Dit is het advies om de roosters te vervangen:

Figure 31 Burner head components 80/120 kW, moving grate

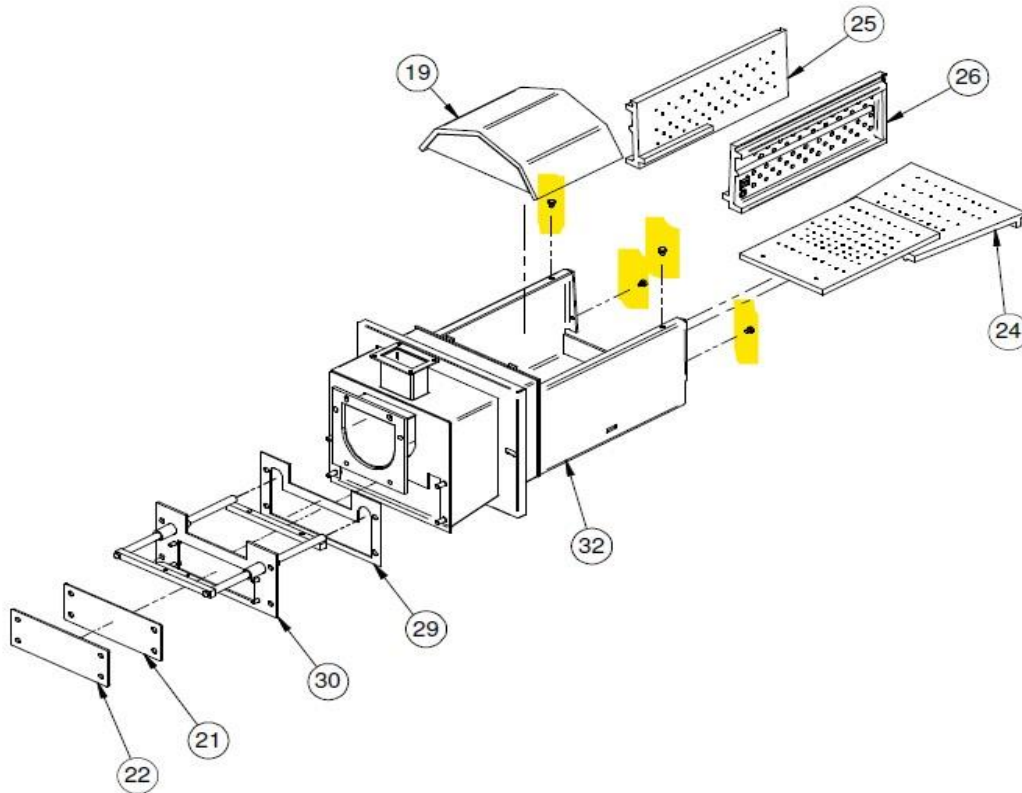
Als je de zijstenen van die brander wilt vervangen, moet je die oude slotbouten wegsnijden en oude stenen weghalen (geel aangegeven). Nieuwe stenen op hun plek zetten en vastklemmen met b.v. lijmkleem.

Bij het boren van nieuwe gaten. Laat dan gewoon de "bouten" op hun plaats vallen en las die bouten een beetje vast. Nieuwe gaten in de stenen kunnen ze in de fabriek echt niet klaarmaken, omdat die gaten altijd op de verkeerde plaats zouden zitten, en toch zou de klant nieuwe gaten moeten boren. Die bouten moeten met lassen op hun plaats worden vergrendeld.

Natuurlijk moet deze brander op tafel komen om het goed te doen. En natuurlijk moet de voedingsschroef/buis worden gedemonteerd als u de brander weghaalt.

- Je moet een haakse slijper gebruiken om die pinnen/bouten te verwijderen om de stenen eruit te krijgen.
- Plaats de nieuwe stenen en boor een gat in de steen, want deze is er in de fabriek niet op voorbereid. Zodra het gat is geboord, plaatst u de bout/pin in het gat en las u de pin eraan.
